工程指示 / 要求簡箋(E.I.)

工程指示編號：EI / 4316 / 21

工程名稱：亞皆老街中電

工程項目：欄河 地盤用結構膠 (G-1/F: Free stand)

1 REMEDIAL DETAIL OF GLASS BALUSTRADE (SECTION)
8004A REMEDIAL CASE FOR EMBED MISSING REFER TO DRAWING 3012

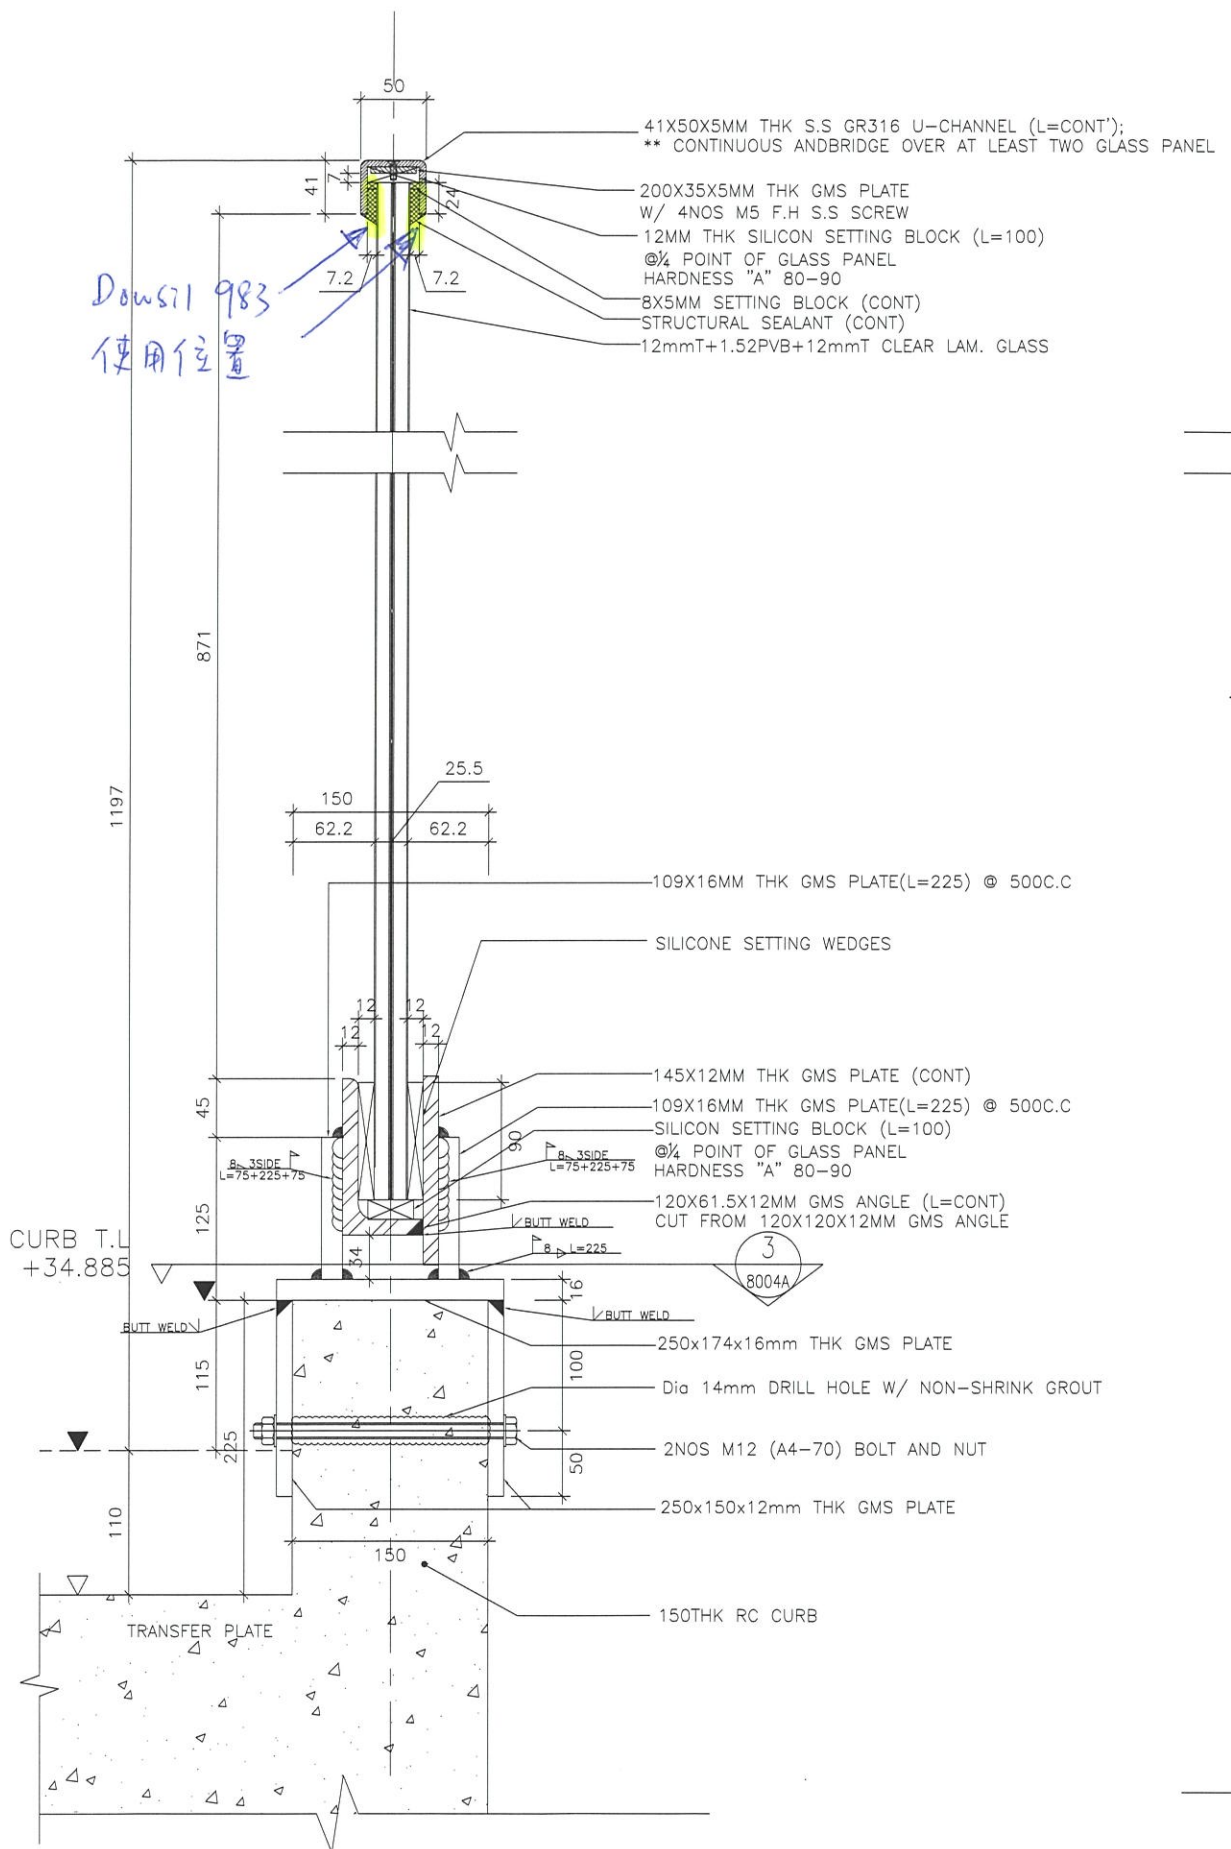
因 Adhesion Test 不建議使用 DOWSIL 795 結構膠，現需改用 DOWSIL 983 結構膠。

請生產將已混合的 DOWSIL 983 結構膠送地盤用。★請於新年前有幾多出幾多，餘下新年

後再送地盤用。

美特鋁質有限公司 MIDI Aluminium Fabricator Ltd.		工程號: J852		計算:	CJM	日期:	送呈:	胡哥		
		地盤名稱: 亞皆老街		核對:	wsh	日期:	副本:			
幕牆地盤用配件B.M.表		項目類別: 柵河 (IF;G/F)		批准:		日期:	此BM依據施工圖來計算			
BM編號:		A/C Code:								
序號	修改標示	配件圖號	物料編號	配件名稱	顏色	實用	後備	總數	單位	備注
1			道康寧結構膠	Dowsil 983	Black	297	5	302	支	300mm/支, 用于柵河玻璃頂部橫向安裝
2										
3										
4										
5										
6										
7										
8										
9										
10										
11										
12										
13										
14
